Servicemeddelande

AVD.	GRUPP	NR
2	25	208

DATUM
Mars 1996

BETR.
Avgasgrenrör för
turbomotorer

Avgasgrenrör för turbomotorer

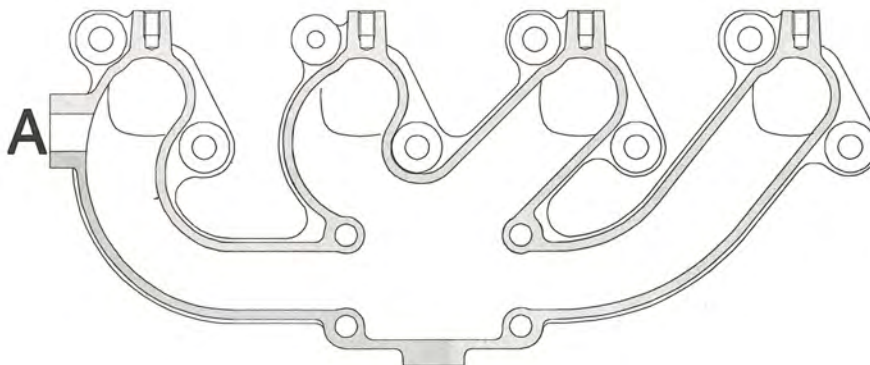
På grund av leverantörbytte kan avgasgrenrör, detaljnr 1336237-1 inte längre levereras. Istället levereras grenrör, detaljnr 1346992-9. På detta grenrör behöver emellertid 4 st. hål för skruv M8 borras till att fästa värmeskyddsplåten.

Har bilen EGR, behöver även EGR-röret bytas samtidigt med avgasgrenröret. Detaljnr på det nya EGR-röret är **1346850-9**.

Saknar bilen EGR ska EGR-rörets anslutning på det nya avgasgrenröret (**A**) pluggas med packning **11998-2** och plugg **960632-8**.

Borra hål i avgasgrenrör, metod

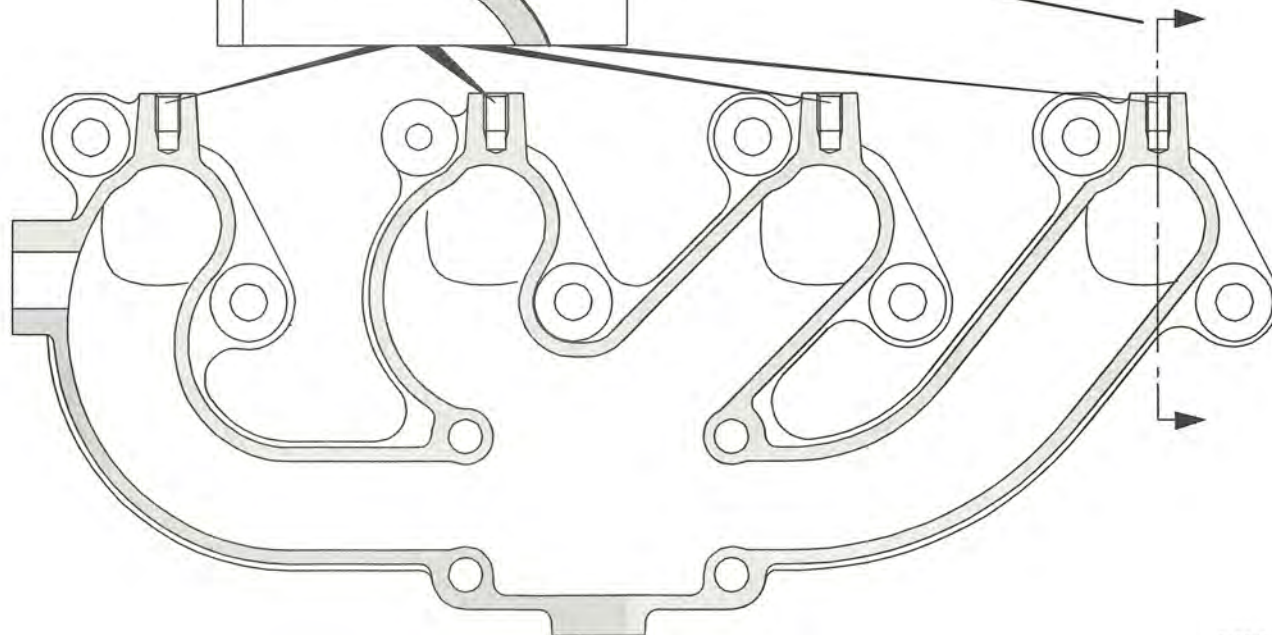
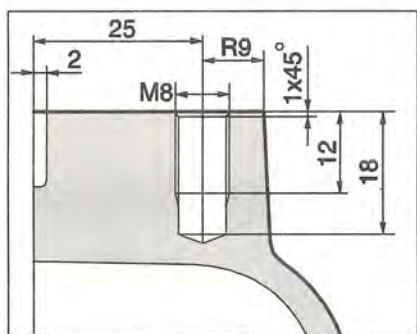
Märk vid behov upp hålen med ett körslag och förborra 18 mm djupt med borr, \varnothing 3 mm.

Varning: borra inte för djupt, genomborring får inte förekomma!

Borra 18 mm djupt med borr, \varnothing 6,8 mm.

Gänga hålet 12 mm djupt med gängtapp M8.
